改善箇所説明図

エンジンルーム内
(カウル・カバーを外した状態)

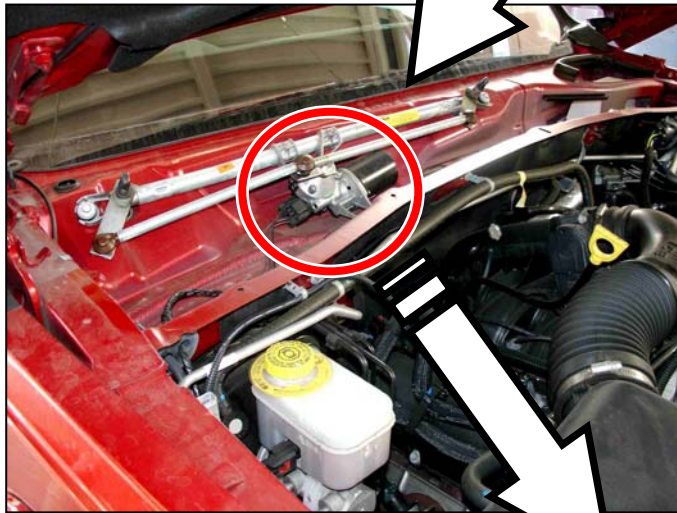
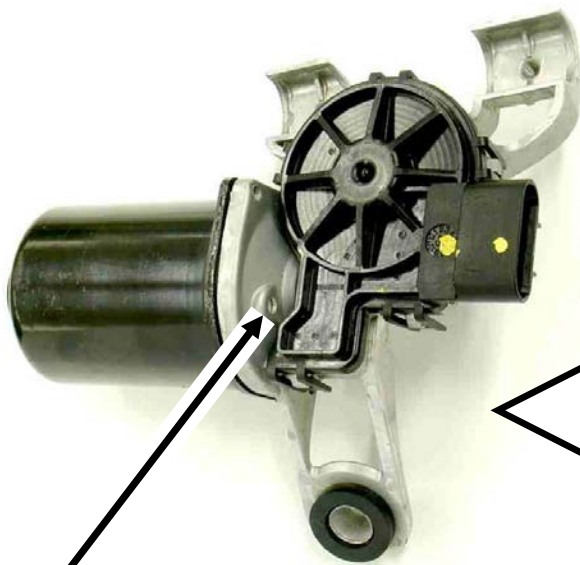
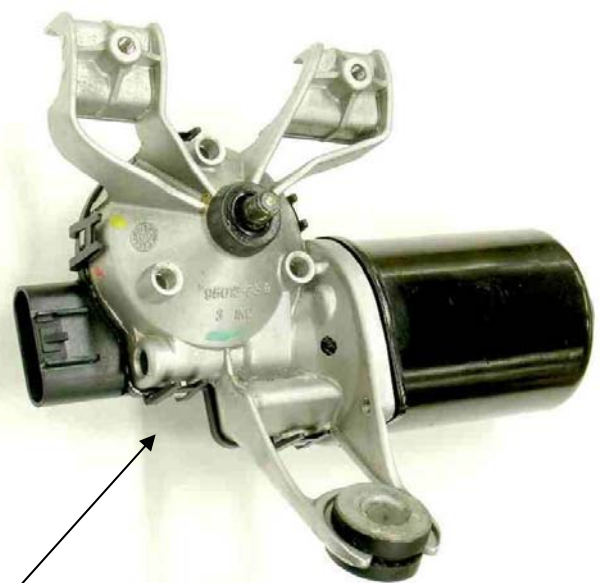
基準不適合発生箇所

内部気圧調整用の通気孔

フロントワイパーモータ

フロントワイパーモータにおいて、製造工程が不適切なため、内部気圧調整用の通気孔が塞がっているものがあり、外気と当該モータ内の気圧が均等にならないものがある。そのため、作動により温度が上がっているモータが雨水等により急激に冷却された場合、当該モータ内が負圧となって内部に雨水等が吸い込まれ、そのままの状態で使用を続けると、当該モータの内部回路が腐食し、フロントワイパーが作動しなくなるおそれがある。

全車両、フロントワイパーモータを良品に交換する。

識別 : 右側フロント・シートの前側固定ボルト(内側)の頭部に黄色ペイントを塗布する。
